Gutachten über die Sicherheit

Kernkraftwerk Brunsbüttel

**Antrag auf Erteilung einer Genehmigung gemäß § 7 Abs. 3 Atomgesetz
zur Stilllegung und zum Abbau des Kernkraftwerkes Brunsbüttel**

erstellt im Auftrag des
Ministeriums für Energiewende, Landwirtschaft, Umwelt, Natur und Digitalisierung
des Landes Schleswig-Holstein

Abb. 13-1: Grundrisssskizze der Ebene ZF05 (Höhenkote +19,0 m) des Maschinenhauses mit Markierung der Bereiche mit unterschiedlichen Bauteildicken und der mit Betonplatten abgedeckten Bereiche

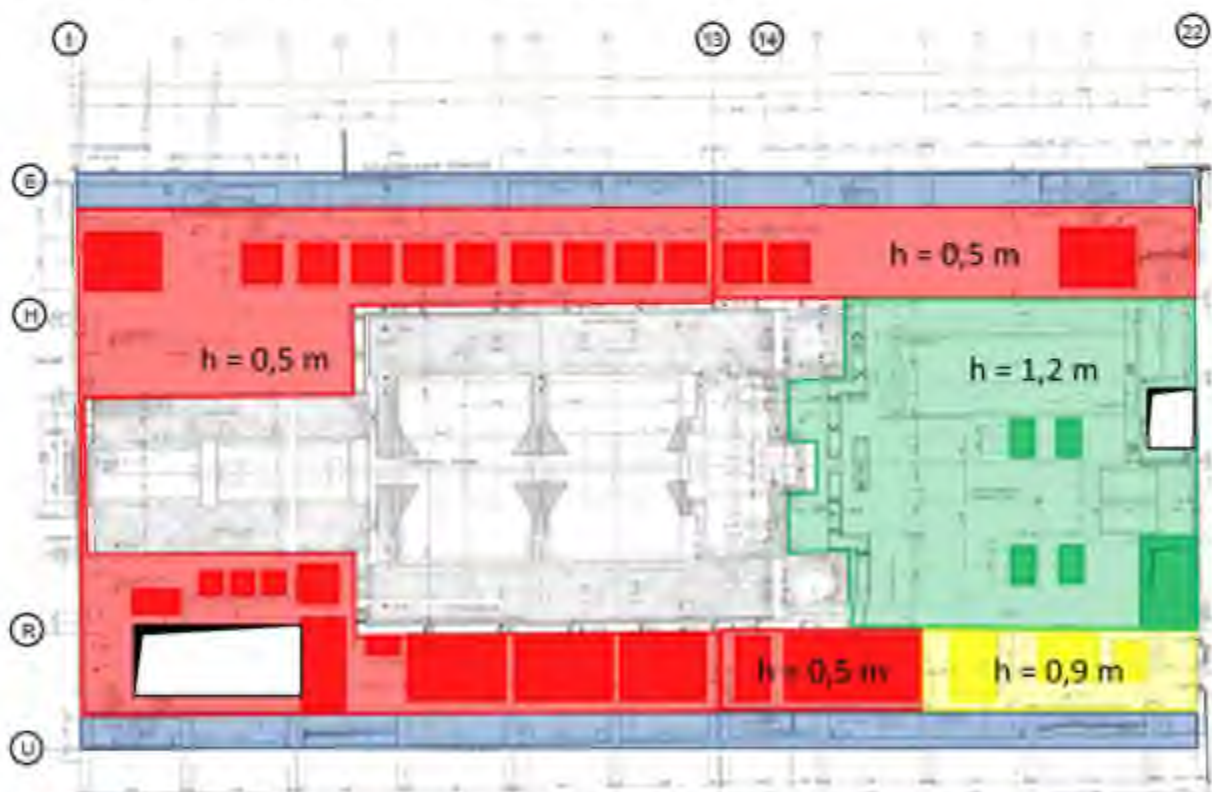
Eine Übertragbarkeit auf die 0,5 m (rote Markierung) und 0,9 m (gelbe Markierung) dicken Deckenbereiche sowie die mit Betonplatten abgedeckten Bereiche (dunklere Markierungen) ist nicht möglich, siehe Abb. 13-1. Im Hinblick auf den Flächenanteil mit fraglicher Standsicherheit bei einem Trümmerabsturz wirkt sich günstig aus, dass diese Deckenbereiche zusätzlich durch Stahlbeton-Unterzüge unterstützt werden.

In den in Abb. 13-1 blau markierten Deckenbereichen zwischen den Hallenstützen muss aufgrund der geringen Fallhöhe der in diesen Bereichen maßgeblichen Fassadenelemente und der energieabsorbierenden Wirkung dieser Trümmer bei weiteren Stoßbelastungen kein Tragfähigkeitsverlust unterstellt werden.

Es muss somit davon ausgegangen werden, dass ein erheblicher Teil der Decke +19,0 m infolge des anzunehmenden Trümmerabsturzes in dem Maße seine Tragfähigkeit verliert, dass darin lokale Bauteilöffnungen entstehen.
